Planta proposta cotada

mesma base do scan — REV. M

COMPARATIVO DE ÁREAS

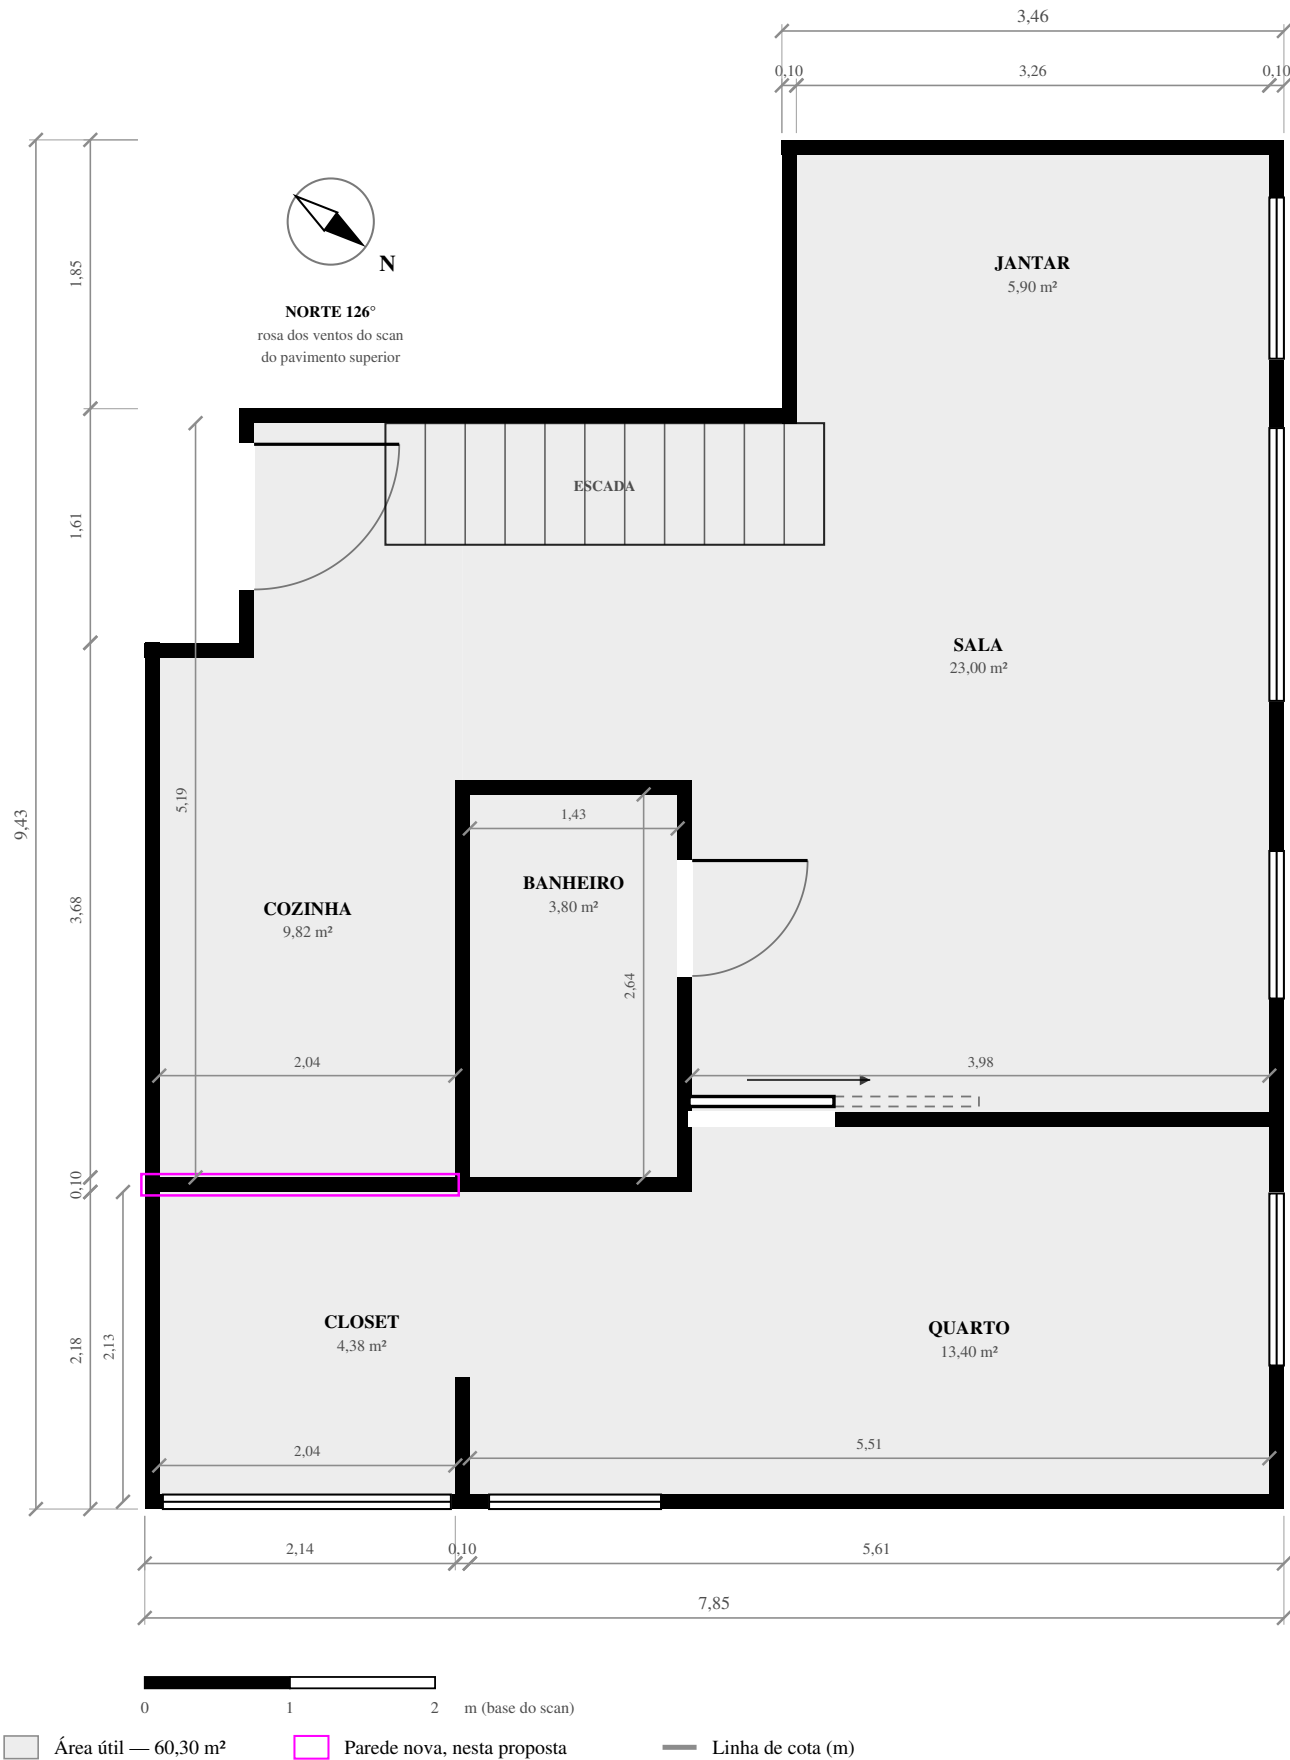
MainFloor completo, com a parede cozinha/closet na posição nova. Demais ambientes sem alteração.

cozinha 9,82 m² · closet 4,38 m²

Só duas salas mudam de área.

A largura interna comum não muda.

Cozinha e closet continuam com 2,04 m de largura livre — a mesma parede externa oeste e a mesma parede do banheiro/quarto os limitam dos dois lados. Só a parede que os separa entre si é que se move.

J06, a janela do closet, não é afetada.

Fica na parede sul (fachada), que esta alteração não toca. A profundidade do closet diminui pelo lado norte — o vão da janela permanece o mesmo.
